V1.0 -> V1.1

DESIGN	D.W.G	CHECK	APPROVAL
H.Ito	H.Ito		
Title.	AT-Camera-I/O		
No.	1		
Changed	1		
Date	2023/05/17 8:28		A4

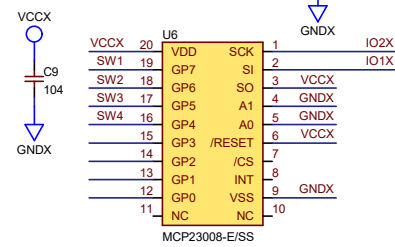
1. RESET信号をIO12に接続する
2. IO0をGNDに落とすスイッチを追加 (ファーム書き込みのため)
3. カメラ電源を分けた方がよさそう。VINから VCCを含めてリニアレギュレータにして。
